Betreff**Bebauungsplan "EDEKA-Areal": Billigung nach öffentlicher Auslegung und Beteiligung der Behörden und Beschluss zur erneuten öffentlichen Auslegung****Anlagen:**

1. Vortrag in der Sitzung des Bau-, Mobilitäts- und Umweltausschusses am 13.07.2021:

Der Planteil des Bebauungsplanentwurfs „Edeka-Areal“ vom 23.02.2021 ist nachfolgend dargestellt:

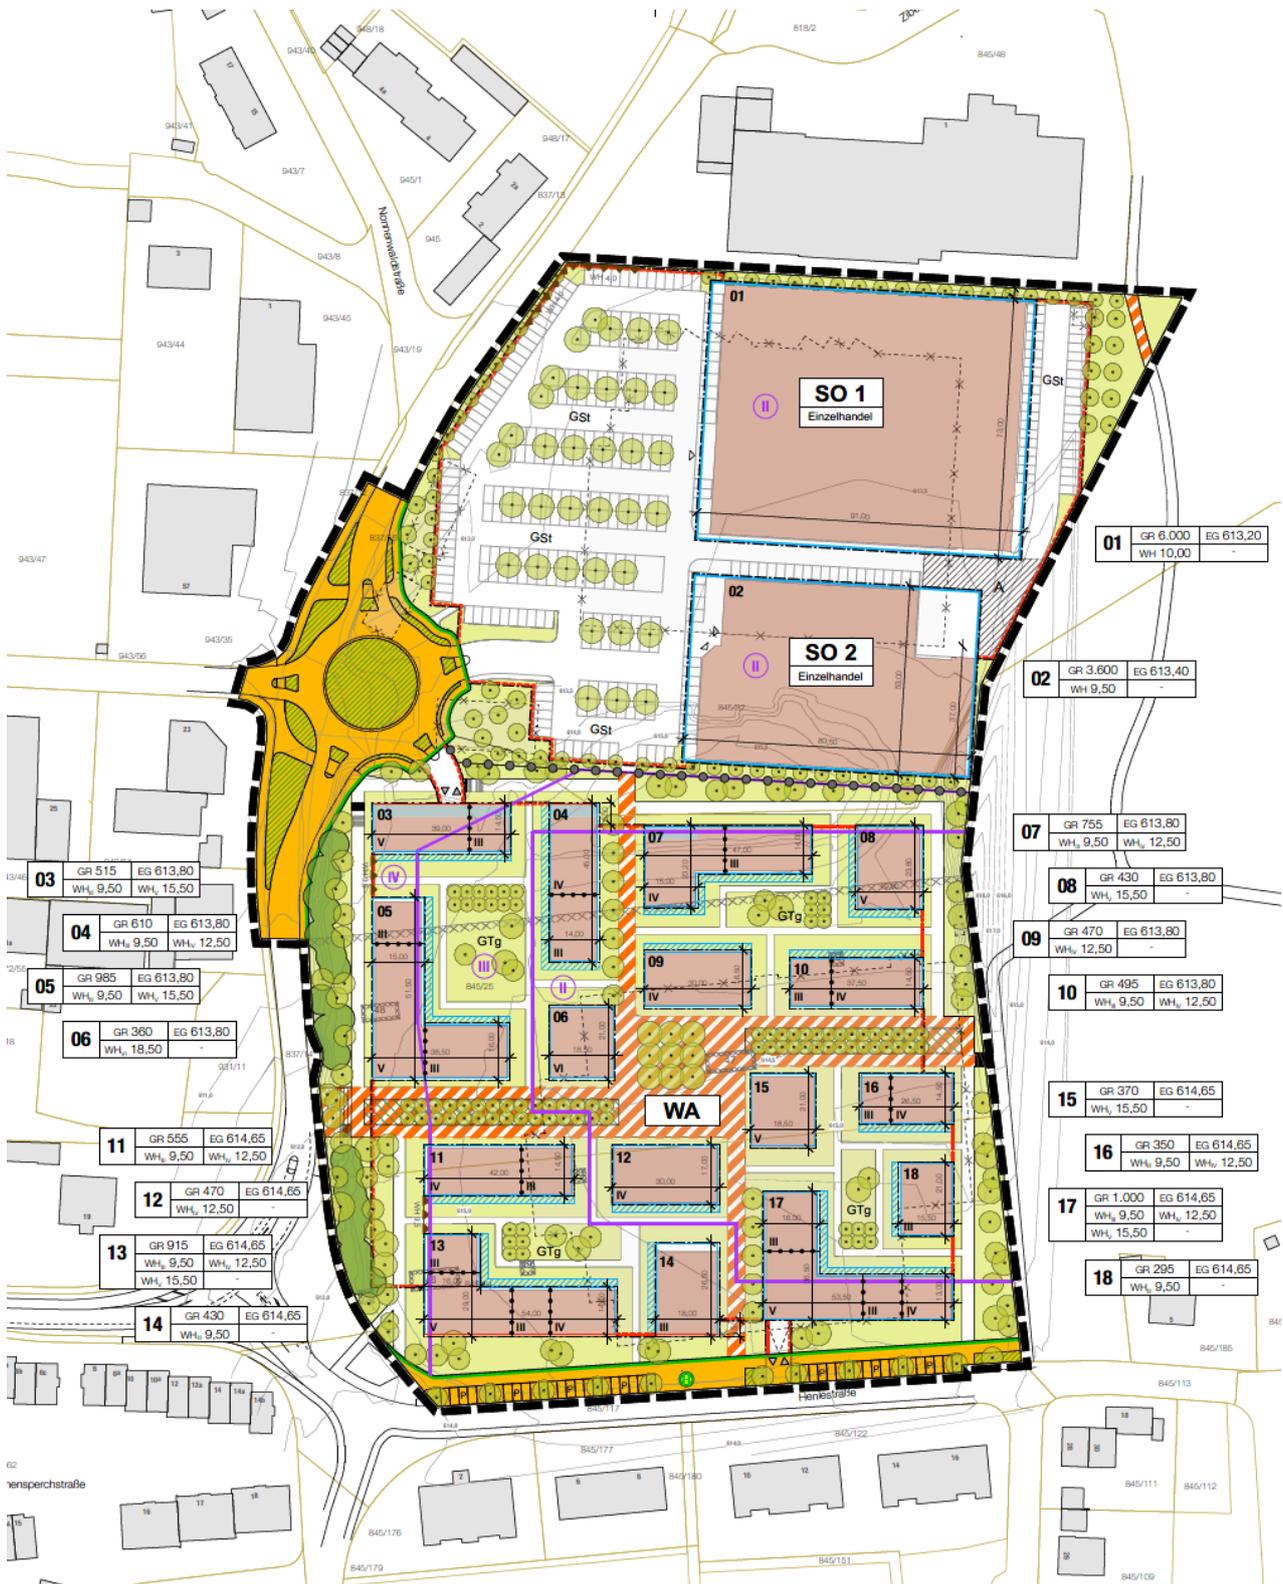
- b) In der schalltechnischen Untersuchung zeigt Abbildung 13, dass Überschreitungen auch bei Gebäude 04 im nördlichen Bereich der Ostfassade und bei Gebäude 07 an der Nordfassade bis zur Abgrenzungslinie (unterschiedliche Gebäudehöhen) verursacht werden. In der vorliegenden Planzeichnung ist das entsprechende Planzeichen 7.2 daher zu kurz eingetragen.

- d) Mit der Festsetzung Nr. 13.1 wird die erforderliche Schallschutzwand im Nordwesten des SO festgesetzt. Leider entspricht die im Planteil eingezeichnete Länge der Schallschutzwand nicht der in der schalltechnischen Untersuchung ermittelten Länge.

Das Planzeichen 7.2 ist auch auf der Westseite von Haus 03 zu ergänzen.

Das Planzeichen 7.2 ist entsprechend Abbildung 13 der schalltechnischen Untersuchung (C. Hentschel Consult vom Januar 2021) im nördlichen Bereich der Ostfassade von Gebäude 04 und bei Gebäude 07 auf der gesamten Nordseite im IV-geschossigen Bereich zu ergänzen.

Das Planzeichen 7.1 ist entsprechend Abbildung 17 und 18 der schall-technischen Untersuchung (C. Hentschel Consult vom Januar 2021) in Richtung Südwesten zu verlängern.

- a) Der Empfehlung des LRA wird Folge geleistet und das Planzeichen 7.2 an der Westfassade wird ergänzt.
- b) In der schalltechnischen Untersuchung wurde argumentiert, dass die Verladezone je nach Bedarf eingehaust werden kann, so dass die prognostizierte Überschreitung an der Nordfassade von IO 8 und in dem rot gekennzeichneten Bereich durch Maßnahmen am

Discounter kompensiert werden können (Einhausung Verladezone, leise Lüfter etc.). Zur Sicherheit wird das Planzeichen 7.2 über die gesamte Nordfassade festgesetzt.

- d) Die Länge der Schallschutzwand wird gemäß der vorgeschlagenen Länge im Schallgutachten angepasst.
- e) Wenn der Gemengelage nicht gefolgt werden kann, muss entlang der Stellplätze eine 4,0 m hohe Schallschutzwand auf einer Länge von 50 m errichtet werden. Diese muss dann als aktiver Schallschutz entlang der Stellplätze als Maßnahme im B-Plan festgesetzt werden. Die Emissionskontingente für die Gewerbeflächen sind ohne Gemengelage festzusetzen, tags 60 dB(A)/qm, nachts 41 dB(A)/qm.
